Pilna informacja dotycząca bezpieczeństwa w terenie — ryzyko nieoczekiwanego wyłączenia urządzenia

Sterownik przepływu gazu AquaVENT® FD140i dla CPAP i HFOT

Kody produktu AMFD140i-UK, AMFD140i-EU, AMFD140i-UK2, AMFD140i-EU2

Nr ref. FSN: SI21-68 Data: 5 stycznia 2022 r.

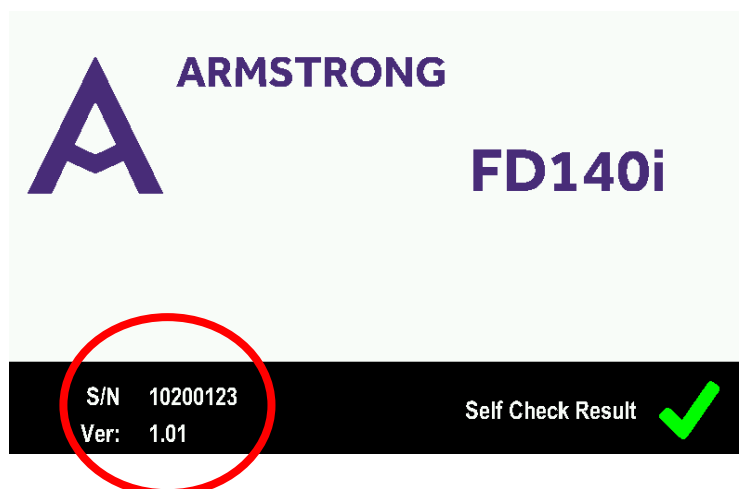
Wszystkie urządzenia z oprogramowaniem w wersji 1.01 zostaną zaktualizowane do nowej wersji oprogramowania 1.02. Nasi przedstawiciele wkrótce skontaktują się z Państwem w celu zainstalowania nowej wersji oprogramowania.

Aktualny numer wersji oprogramowania zainstalowanego na urządzeniu jest wyświetlany podczas włączania urządzenia po zakończeniu autodiagnostyki. Zob. grafika po prawej stronie.
